Centrale solaire photovoltaïque au sol

Lieu-dit « Montlouis » à JANZE

Réponse à l'avis de l'autorité environnementale n°MRAe 2021-009519 sur le dossier présentant le projet et comprenant l'étude d'impact.

Mai 2022

Figure 1 : Localisation des sites anthropisés sur la communauté de communes de Roche aux Fées Communauté

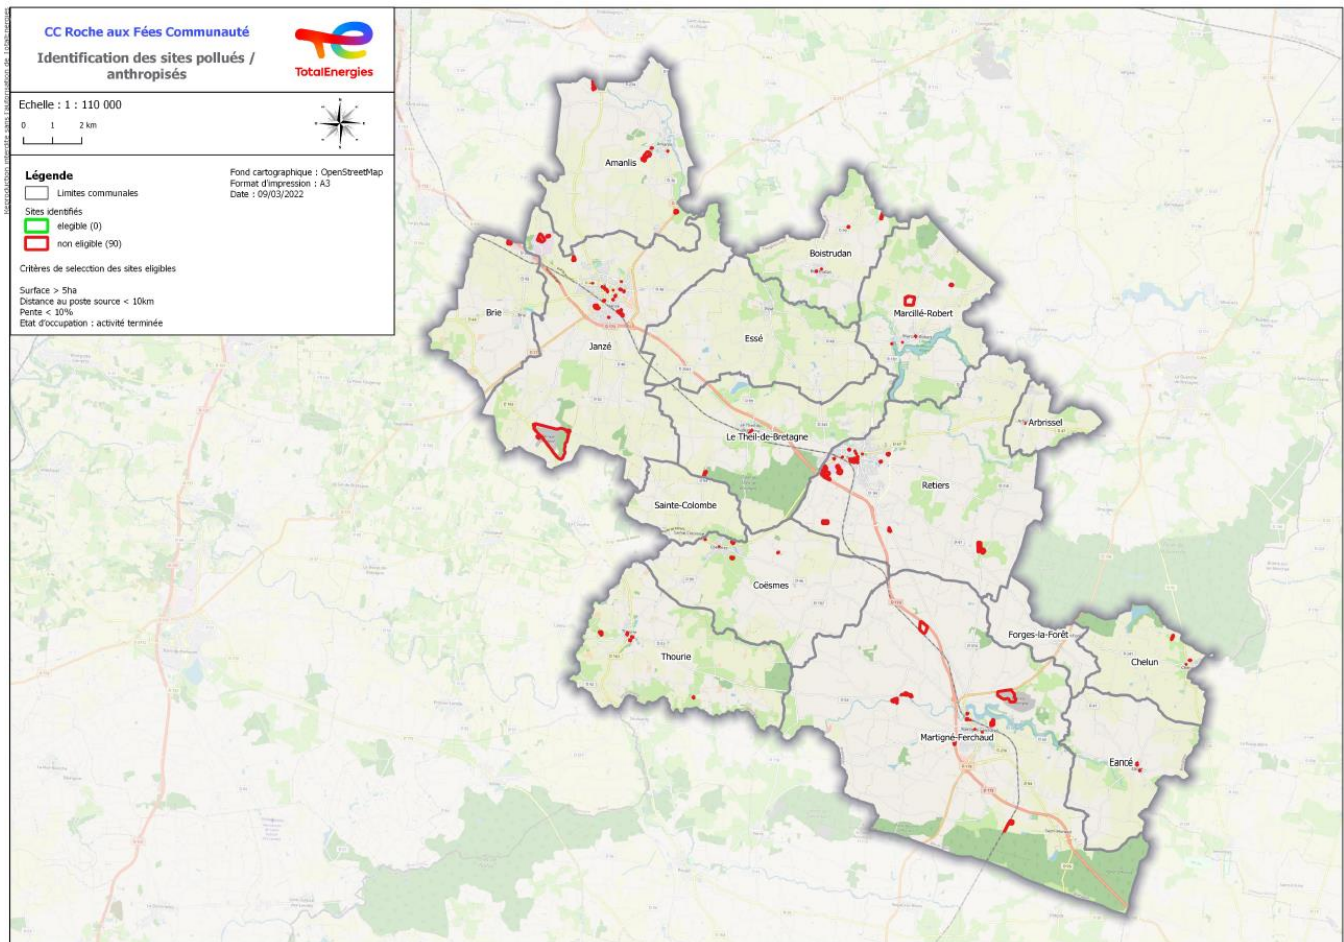
« L'Ae recommande de compléter l'analyse par une justification des choix réalisés au regard des incidences environnementales, par la présentation de différents scénarios de localisation, d'aménagement internes au site et des différentes mesures d'exploitation à envisager. »

Lors de cette recherche, 91 sites anthropisés ont été recensés (zones de stockage, carrières, friches, déchetteries et sites industriels) représentés sur la carte suivante :

Après application des différents filtres, aucun des 91 sites répertoriés n'est éligible pour la réalisation d'un parc photovoltaïque au sol.

Ces derniers et leurs caractéristiques sont présentés dans les tableaux pages suivantes. Ainsi, en l'absence de site anthropisé compatible avec une centrale photovoltaïque au sol, le site de Janzé, situé sur une ancienne zone de stockage anthropisée, avec une topographie favorable, à proximité d'accès routiers, en dehors de tout zonage écologique et permettant un raccordement en local est un site pertinent pour l'impact d'un parc photovoltaïque.

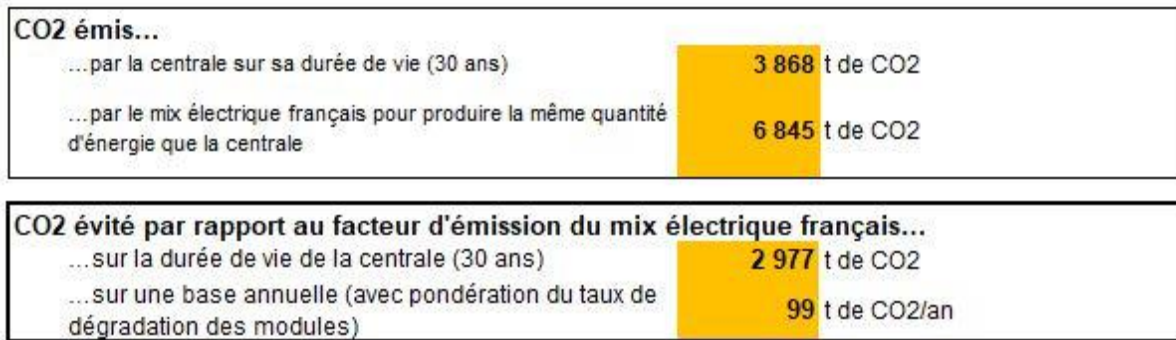
« L'Ae recommande de présenter des photomontages supplémentaires notamment depuis les habitations les plus proches afin de conforter l'allégation du dossier quant à la discrétion de cet équipement et de démontrer l'efficacité et le caractère suffisant des mesures tendant à accentuer cette dernière. »

Les hameaux de la Charnais et du Pas, hameaux les plus proches du projet, ne possèdent pas de vues directes sur le projet depuis l'habitation. Les incidences sont liées au chemin d'accès qui dessert ces deux hameaux, la perception du projet étant sensiblement la même sur ce chemin entre les deux hameaux. Un photomontage a donc été produit depuis ce chemin d'accès au niveau de la Charnais.

Le photomontage présenté ci-après présente une visibilité du projet depuis l'entrée du hameau de la Charnais. La visibilité du projet depuis le hameau en lui-même sera plus restreinte du fait des masques végétaux qui l'entourent. D'ici, tout le flanc ouest du projet est bien visible, sans pour autant s'imposer dans la vue. L'incidence est plutôt modérée en tenant compte du caractère peu fréquenté de la voie. Toutefois, la mesure de réduction proposée dans l'étude d'impact à savoir une mesure de plantation arbustive mise en place sur le flanc ouest du projet lui permet d'être moins prépondérant dans la vue depuis l'accès au hameau de la Charnais, le végétal se plaçant au premier plan. L'impact résiduel est donc modéré à faible.
